**AVIS RELATIF À LA PROTECTION
CONTRE LES EVENTUELS EFFETS NOCIFS ET NUISANCES
PROVOQUÉS PAR LES RAYONNEMENTS NON IONISANTS
GÉNÉRÉS PAR DES ANTENNES ÉMETTRICES STATIONNAIRES**

Commune : ERQUELINNES - Exploitant : PROXIMUS

Référence exploitant : 71CMS_01

Rapport n° 2588 / 2023

Figure 1 : Vue en plan des lieux de séjour et des points de contrôle

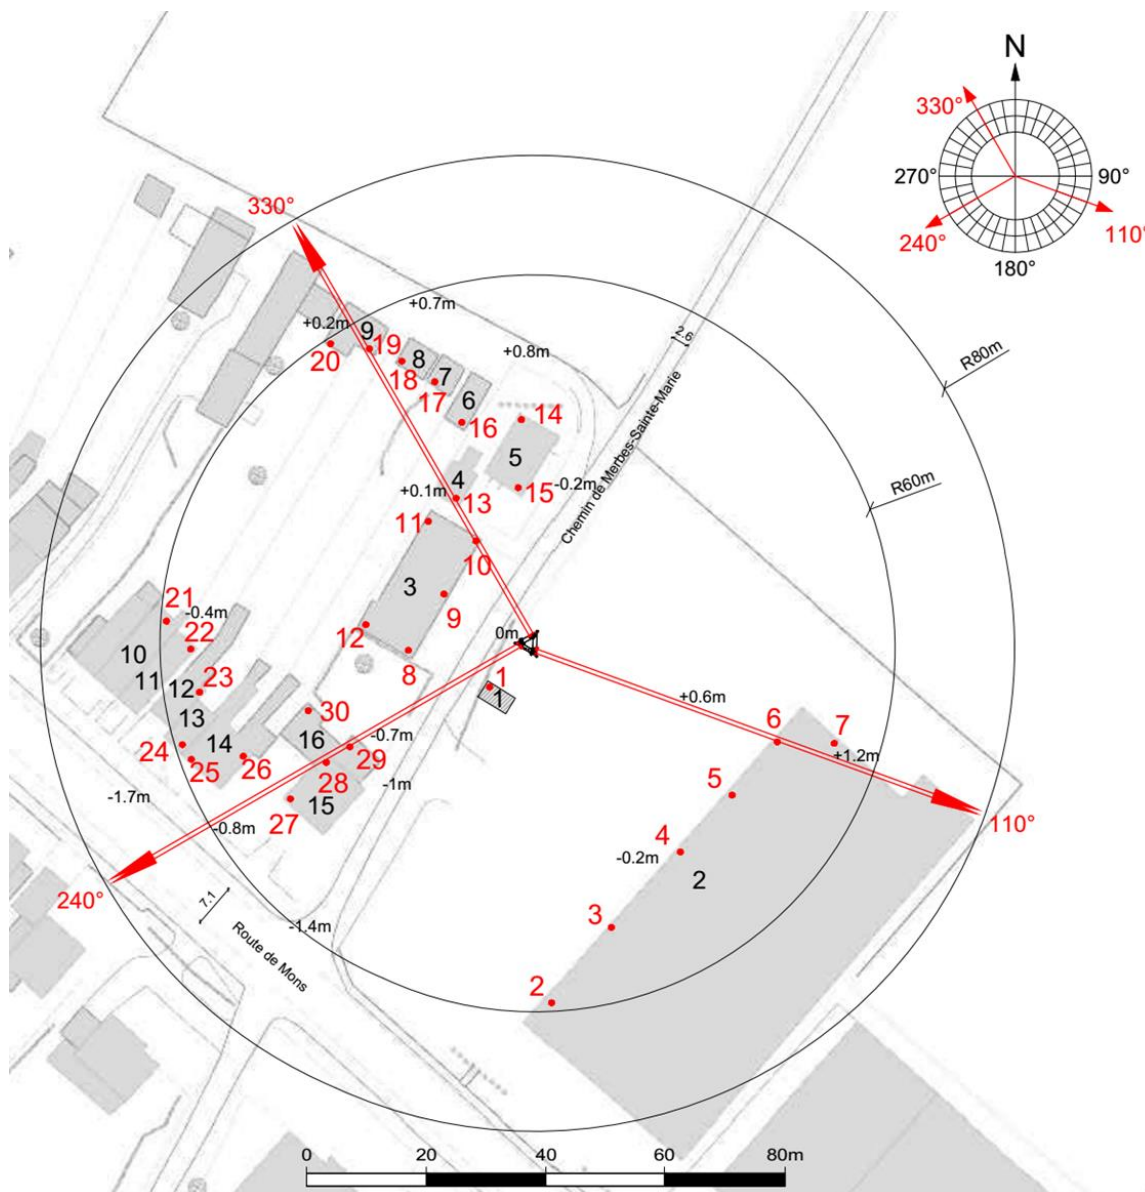
Les fréquences d'émission, la puissance rayonnée par chacune des antennes et leur gain permettent de déterminer le rayon de la zone à analyser. Tout dépassement de la limite par installation est exclu en dehors de cette zone. Le tableau 2 reprend les 35 LS² pour lesquels l'indice d'exposition est le plus élevé. Les différentes colonnes indiquent :

- le numéro du point de contrôle repris sur un des plans de la figure 1;
- le numéro du LS dans lequel se trouve le point de contrôle de la 1^{ère} colonne ;
- l'atténuation d'obstacle prise en compte pour le calcul de l'indice d'exposition dans le LS ;
- le résultat du calcul de l'indice d'exposition.

En ce qui concerne les antennes de l'installation mentionnées dans le tableau 1, la distance maximale à laquelle la limite pourrait être atteinte, à l'extérieur, est égale à 80,6 m. S'il n'y a pas de LS à une distance inférieure, les antennes respectent forcément la limite d'immission.

Dans le cas des LS situés à l'intérieur des bâtiments, une atténuation d'obstacle est prise en compte et il en résulte que la distance maximale à laquelle la limite pourrait être atteinte se réduit à 57,0 m.

Les résultats de l'évaluation décrite au paragraphe 4 indiquent que les antennes émettrices stationnaires de l'installation faisant l'objet du présent avis ne produisent pas, dans un lieu de séjour, un rayonnement électromagnétique maximum supérieur aux limites fixées à l'article 4 du décret.

En conclusion, les antennes émettrices stationnaires faisant partie de l'installation référencée dans le paragraphe 2 et dont les caractéristiques techniques sont résumées dans le tableau 1 **respectent les limites d'immission** fixées à l'article 4 du décret du 8 décembre 2022 (M.B. du 16.12.2022) modifiant le décret du 3 avril 2009 relatif à la protection contre les éventuels effets nocifs et nuisances provoqués par les rayonnements non ionisants générés par des antennes émettrices stationnaires.
